Waterschap **Scheldestromen**

uw brief	: 18 december 2020	behandeld door	: M.M. Cijvat-Brasser
uw kenmerk	:	doorkiesnummer	: 088-2461339
ons kenmerk	: 2021005669	e-mail	: marinka.cijvat@scheldestromen.nl
bijlagen	:	verzenddatum	: 8 februari 2021
zaaknummer	: Z21.000023	projectnummer	:
	(bij reactie graag dit nummer vermelden)		
onderwerp	: Voorontwerp bestemmingsplan Buitengebied 2020 Gemeente Reimerswaal

Het voorontwerp bestemmingsplan Buitengebied 2020 gemeente Reimerswaal (8-12-2020) dat aan het waterschap is voorgelegd geeft ons aanleiding de volgende opmerkingen te maken;

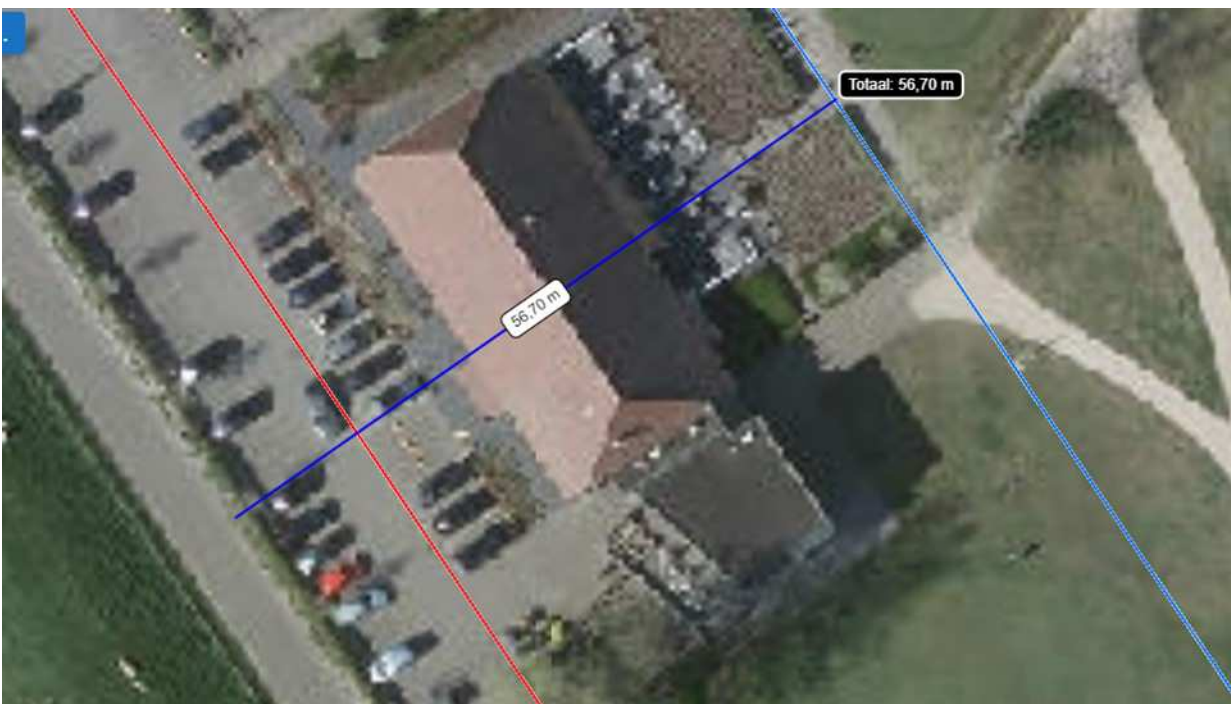
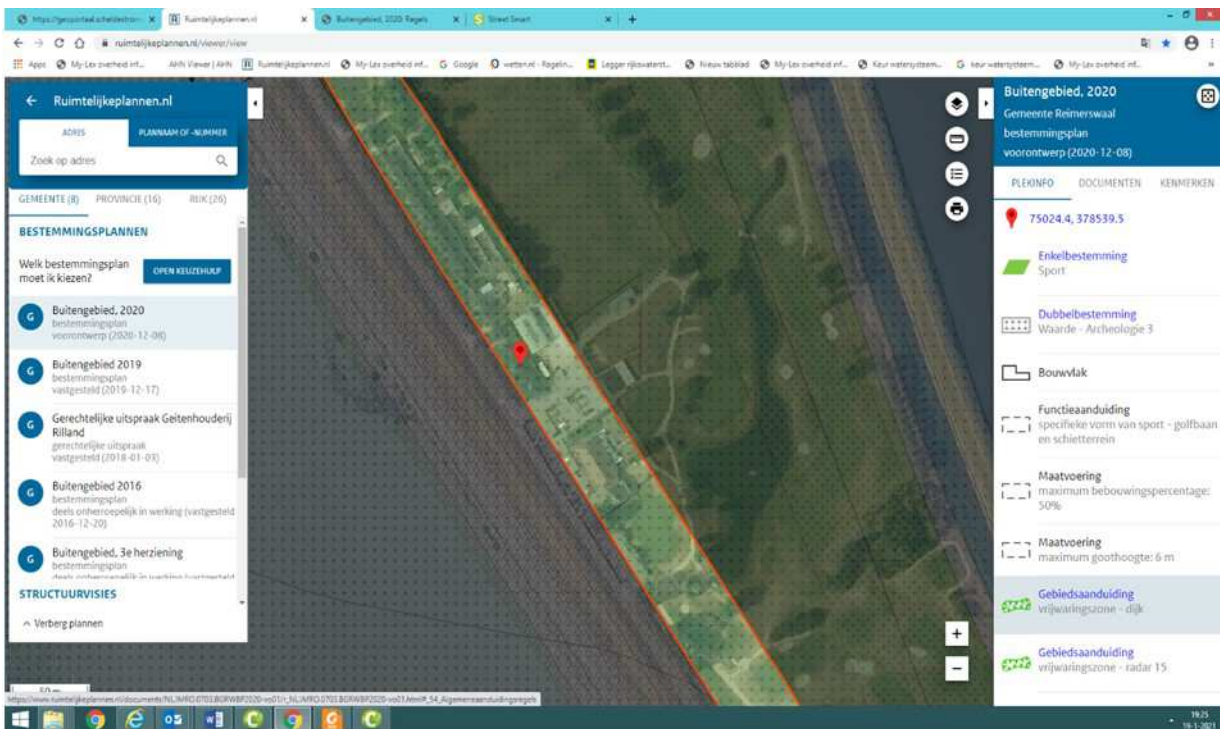
Het initiatief betreft het slopen van het huidige clubgebouw en het bouwen van een clubgebouw ten oosten van het huidige clubgebouw. In de watertoetstabel van de Ruimtelijke Onderbouwing staat bij thema Waterveiligheid waterkering het volgende: “Op een gedeelte van het beoogde perceel is de gebiedsaanduiding ‘vrijwaringszone - dijk’ gelegen. Binnen deze zonerings is bebouwing uitgesloten. De initiatiefnemer houdt hier rekening mee door het beoogde clubhuis buiten deze vrijwaringszone te realiseren.”

In fig 5 (dwarsdoorsneden huidige en beoogde situatie) komt het nieuwe gebouw $\pm 3\text{m}$ achter (oostelijk van) het huidige gebouw te staan. De afstand tot de beschermingszone B is $\pm 19\text{m}$. Dat betekent dat het nieuwe gebouw geplaatst wordt (in elk geval gedeeltelijk) binnen de beschermingszone A die langs de Westerscheldedijk ligt. De in het bestemmingsplan opgenomen Vrijwaringszone-dijk komt dus niet overeen met de beschermingszone A (wat wel de bedoeling is geweest).

Het voorgaande betekent dat niet alleen voor het slopen van het bestaande gebouw maar ook voor het bouwen van het nieuwe gebouw een watervergunning aangevraagd moet worden. De aanvraag zal worden getoetst aan het Vergunningenkader Waterkeringen 2018. Het (deel van) het nieuwe gebouw dat binnen de beschermingszone A staat mag maximaal 20% groter (qua grondoppervlak en qua volume) zijn dan het huidige gebouw.
